Service Bulletin

Lave-vaisselle

MODELE : Chassis :Dolphin - Tous

SUJET : Kit service pour la boîte à produit 480131000162

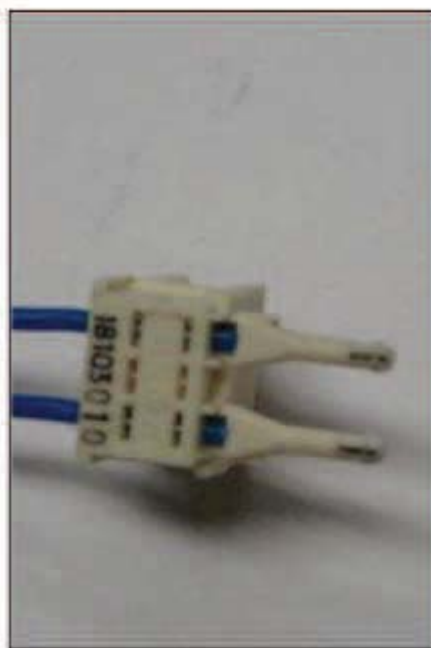
La boîte à produit d'origine n'est plus service et est remplacée par un nouveau kit service **480131000162**

- Le nouveau kit comprend :
- Une boîte à produits différente
- Un bras supérieur de lavage
- Un petit câblage.

- 1- Débrancher les deux câblages entre la boîte à produit et la platine & remplacer la boîte à produit d'origine par celle reçue dans le kit 480131000162 en utilisant le nouveau connecteur Rast 2.5 (au lieu du connecteur Rast 6.3)
- 2- Remplacer le bras supérieur par le nouveau. Ce dernier a été conçu pour garantir un parfait nettoyage du compartiment à détergent

2)

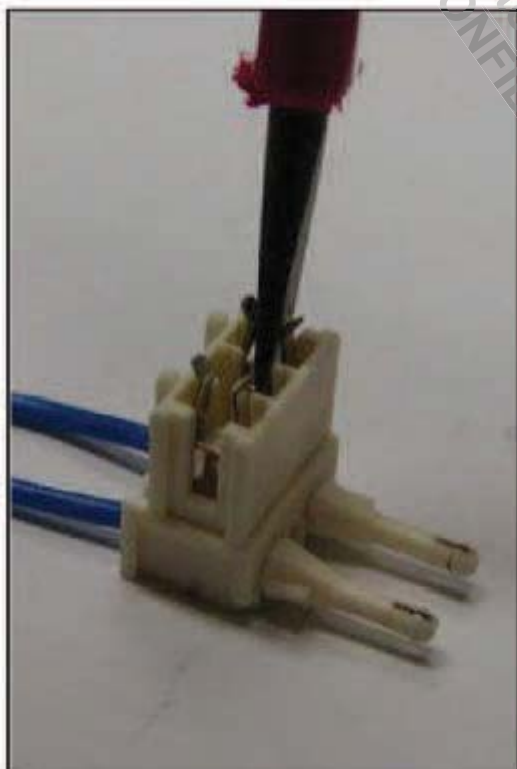
Dans le cas d'un appareil avec la platine de contrôle située en bas de l'appareil derrière la plinthe, il n'est pas nécessaire de remplacer le câblage . Par contre il faudra, couper le connecteur Rast 6.3 du câblage d'origine et le remplacer par le nouveau connecteur dans le kit. Pour ce faire, merci de suivre les 4 étapes suivantes :

Insérer les 2 fils dans les trous prévus à cet effet jusqu'en butée
